CONCOURS POUR L'ÉGLISE DE SAINT-PIERRE, A FRIBOURG

Concours pour l'élaboration des plans d'une église catholique et d'une cure, à Fribourg.

IIIme prix : projet « St-Pierre », de MM. *Latellin* et *Dénervaud*, architectes.

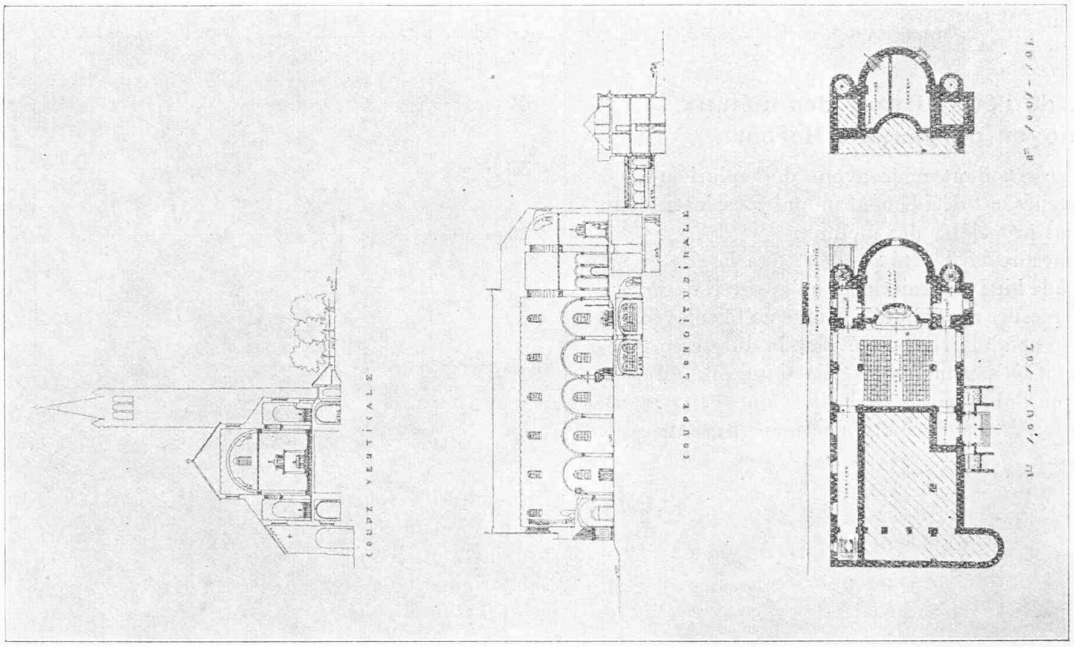
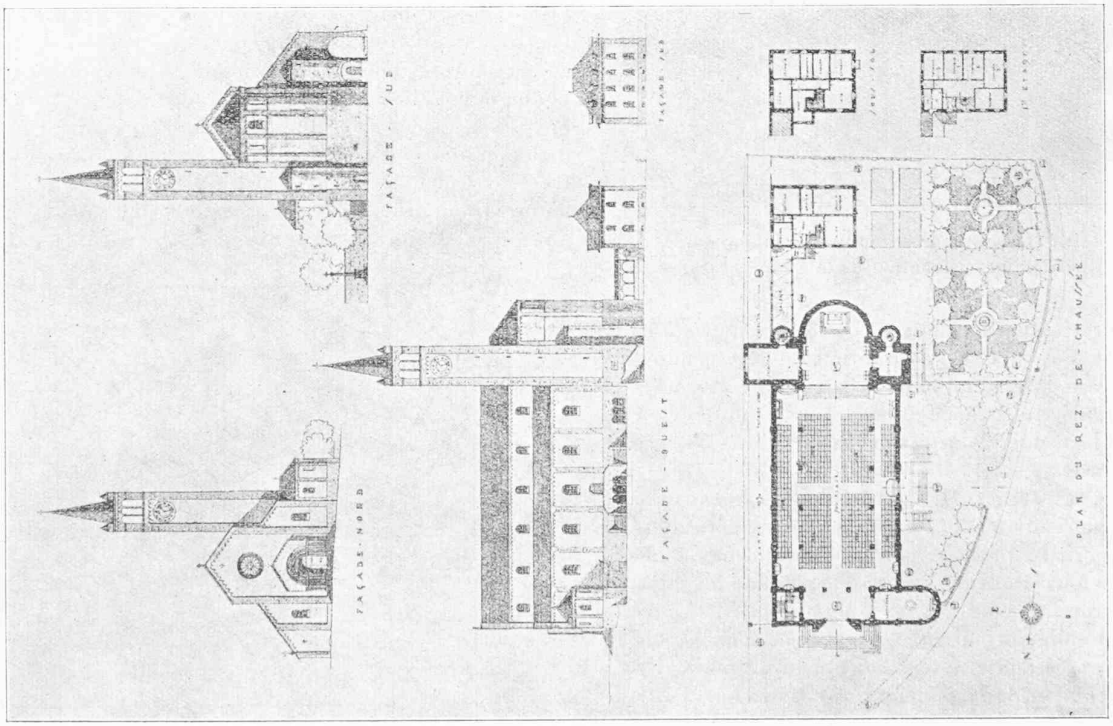
N° 5. *St-Pierre* (en croix). — Bonne situation. — Entrée latérale à la nef et à la salle trop importante. Dans la situation qu'elle occupe, la cure n'est pas en harmonie avec l'édifice principal ; la cure devrait être reportée plus à l'ouest. Le baptistère est inutilement trop grand : il coupe la circulation autour de l'église ; disposition intérieure très heureuse. La tribune n'a pas la surface suffisante pour les orgues et les chantres. La situation de deux autels latéraux n'est pas justifiée par l'architecture et n'est pas favorable. L'ensemble de l'édifice est trop surélevé ; trois à quatre marches suffisent à l'esplanade nord.
